Date: 30 avril 2021

Fiche N° 204 - Avenue Thiers & rue de la Villette  
(Lyon 6<sup>ème</sup> & 3<sup>ème</sup>)

**Demande de tranquillisation des trottoirs**

PHOTO N° 1

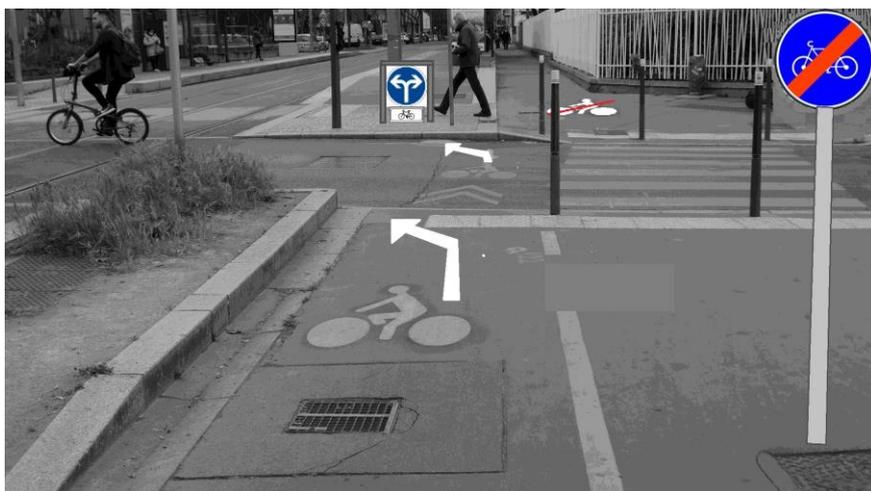
Cependant, de nombreux cyclistes, dont certains de bonne foi, poursuivent leur trajet sur le trottoir, soit vers le Nord, soit vers le Sud, après la fin de cette piste. Car, d'une part, ils peuvent très facilement y accéder dans le prolongement de leur trajectoire, et d'autre part, la signalisation de fin de piste n'est pas explicite (photos Nos 1 à 3, hors surcharges couleurs).

**Aussi nous vous demandons de renforcer la signalisation de "fin de piste cyclable" à ses extrémités Nord (photo N° 1) et Sud (photos N° 2 et 3).**

Nos propositions de renforcement sont figurées, à titre indicatif, en surcharges en couleur, sur les 3 photos noir et blanc ci-dessus.
